OBJET : Ressources - Commande publique - Autorisation de signer un avenant n°1 au marché de réalisation et de maintenance n°11M004 relatif à la construction d'un équipement aquatique communautaire à Venelles

AVENANT N°1 AU MARCHE N°14 M 004 du 29 juillet 20 14

FICHE DE TRAVAUX MODIFICATIFS N°01 ind A

Figure 1: localisation du poste ErDF

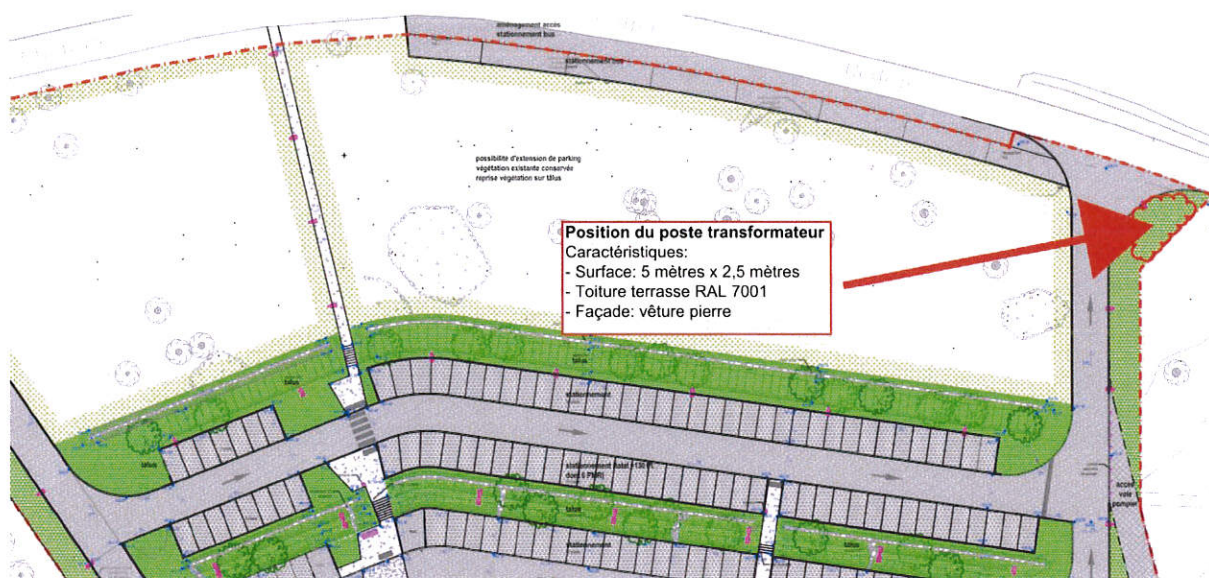
Suite à la réunion avec ErDF du 17 février 2015, le poste de transformation doit être positionné au plus proche du chemin du collet redon. Il sera situé à l'est de la sortie des véhicules afin de ne pas encombrer la futur extension de parking.

Figure 2: Localisation des compteurs

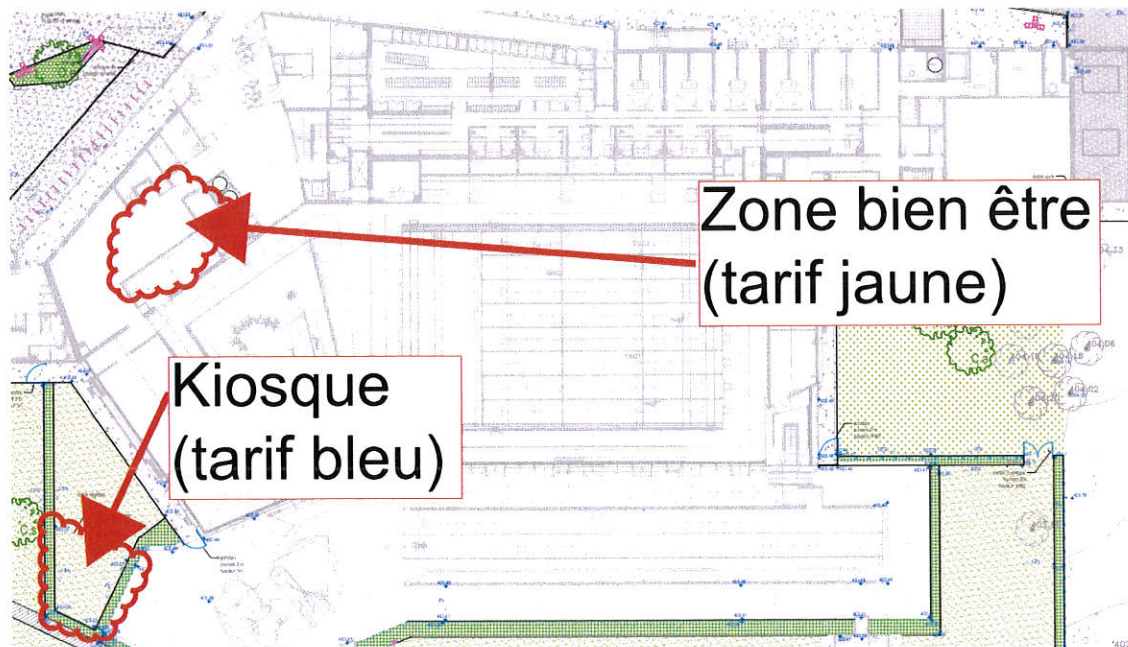
Le tarif jaune sera situé dans la zone bien être à l'intérieur du bâtiment, alors que le tarif bleu sera situé dans le kiosque à l'extérieur du bâtiment.

3. Localisation des réseaux

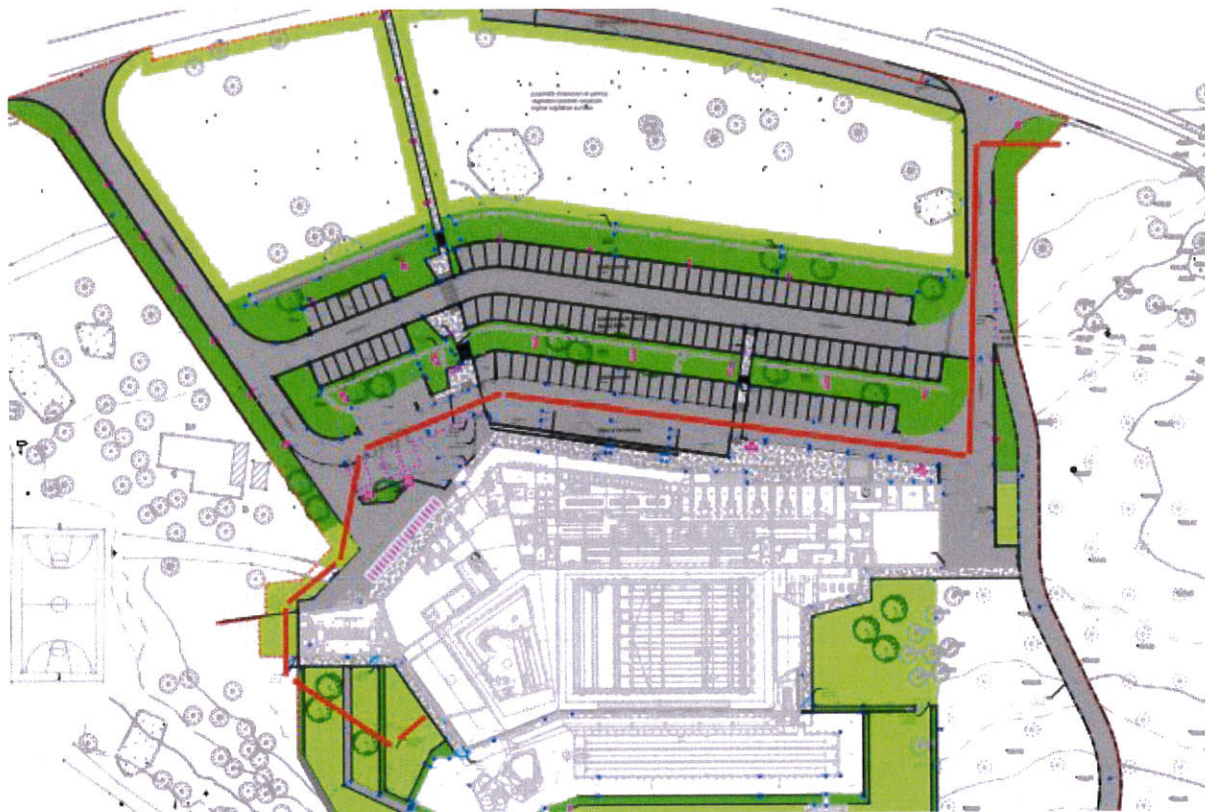
Le tracé des réseaux est établi dans le plan EXE de l'entreprise générale : VRD-FDP-0-EXT-EXE-104 dernier indice. En attendant vous trouverez ci-dessous un schéma de principe en rouge :

Les réseaux seront situés sous les futures voiries afin de minimiser les coûts pour le maître d'ouvrage et l'incidence sur le planning des travaux.
